Burmistrz Miasta Hrubieszowa

WIR.ZP.271.11.2019

Dot. postępowania o udzielenie zamówienia publicznego pn: „**Budowa krytej pływalni przy Szkole Podstawowej Nr 2 w Hrubieszowie**”

Zamawiający - Gmina Miejska Hrubieszów – działając na podstawie art. 38 ust. 2 ustawy z dnia 29 stycznia 2004 r. Prawo zamówień publicznych (tekst jedn. Dz. U. z 2018 r. poz. 1986 z późn zm.) informuje, iż wpłynęły zapytania, dotyczące treści SIWZ w postępowaniu o udzielenie zamówienia publicznego i udziela odpowiedzi.

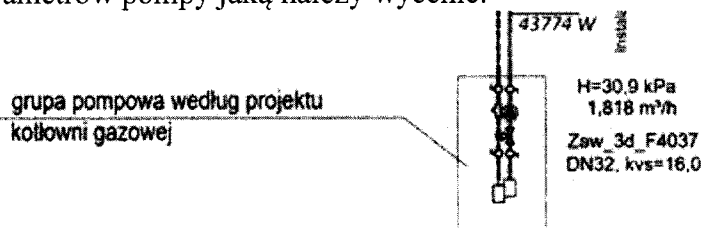
Prosimy o udostępnienie opisu do projektu wykonawczego dla instalacji BMS.

Opis do projektu wykonawczego BMS została załączony jako „Dodatkowy załącznik nr1 do SIWZ Opis do Projektu Wykonawczego BMS”

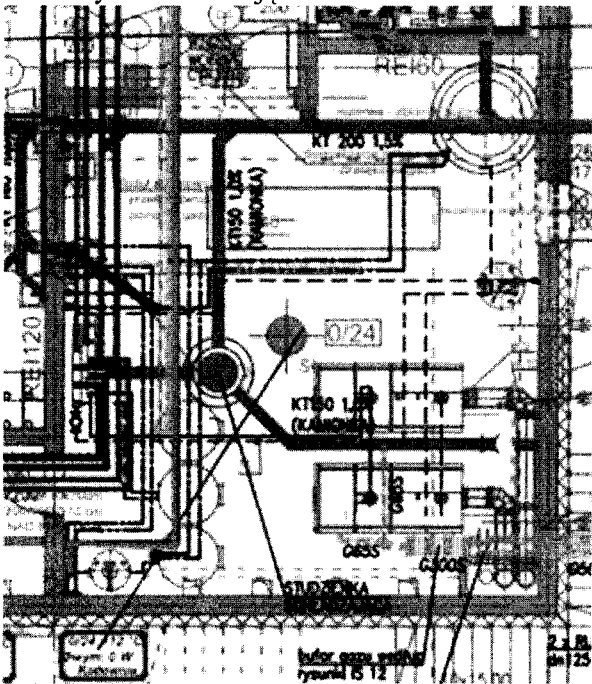
Prosimy o informację jaki materiał należy zastosować na kanalizacji technologicznej podposadzkowej w pom. 0/24, od wpustów do studzienki schładzającej i głównego ciągu kanalizacji techn. (pkt.2): na rysunkach jest kamionka, w opisie rury PP zgrzewane (?), w przedmiarach HDPE, w przedmiarach pojawia się też żeliwo.

Odcinek od wpustu do studzienki schładzającej oraz odcinek od studzienki schładzającej do punktu 2, należy wykonać z rur kamionkowych, kanalizacyjnych, kielichowych (według rysunku IS-01, IS-09) Dopuszcza się też rury żeliwne, kanalizacyjne, kielichowe.
